PREVOST

**CAMPAGNE
DE
RAPPEL**

CR13-05

DATE : FÉVRIER 2013	SECTION : 18-Carosserie
SUJET : NOUVEAU FEU DE POSITION SANS REFLECTEUR – AJOUT DE RÉFLECTEURS AMBRES

PORTE DE L'ÉVAPORATEUR

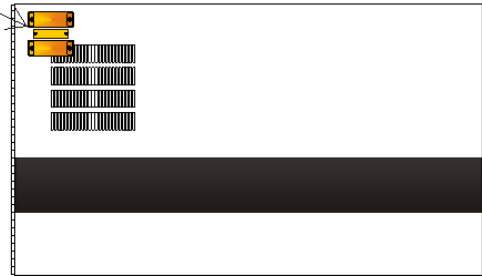
1. Placer le réflecteur #930212 centré à la fois verticalement et horizontalement entre les feux existants et marquer la position des trous de montage en utilisant le réflecteur comme gabarit.
2. Percer deux (2) trous de 9/64" de diamètre. Percer à travers le panneau extérieur d'acier inoxydable de la porte. Attention, ne percer pas plus profond.
3. Fixer le réflecteur à l'aide de deux (2) vis autotaraudeuse #500124.

PERCER DEUX TROUS DE 9/64"
DE DIAMÈTRE.
1x RÉFLECTEUR #930212
2x VIS #500124

PORTE DU CONDENSEUR

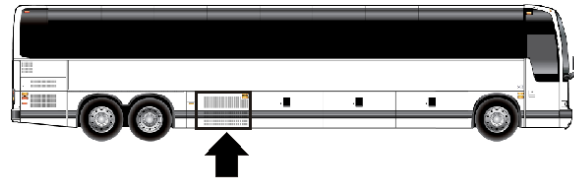
1. Procéder de la même façon que pour la porte de l'évaporateur.

PERCER DEUX TROUS DE 9/64"
DE DIAMÈTRE.
1x RÉFLECTEUR #930212
2x VIS #500124

XLII ENTERTAINER & X3-45 VIP AVEC PETIT SYSTÈME DE CLIMATISATION

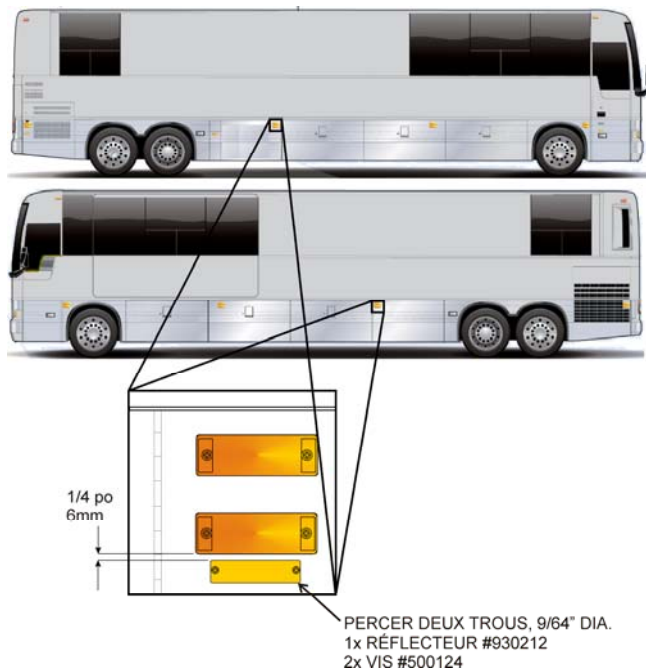
1. Centrer le réflecteur #930212 à 1/4" (6mm) sous le feu de position inférieur tel que montré et marquer la position des trous de montage en utilisant le réflecteur comme gabarit.
2. Percer deux (2) trous de 9/64" de diamètre. Percer à travers le panneau extérieur d'acier inoxydable de la porte. Attention, ne percer pas plus profond.
3. Fixer le réflecteur à l'aide de deux (2) vis autotaraudeuses #500124.
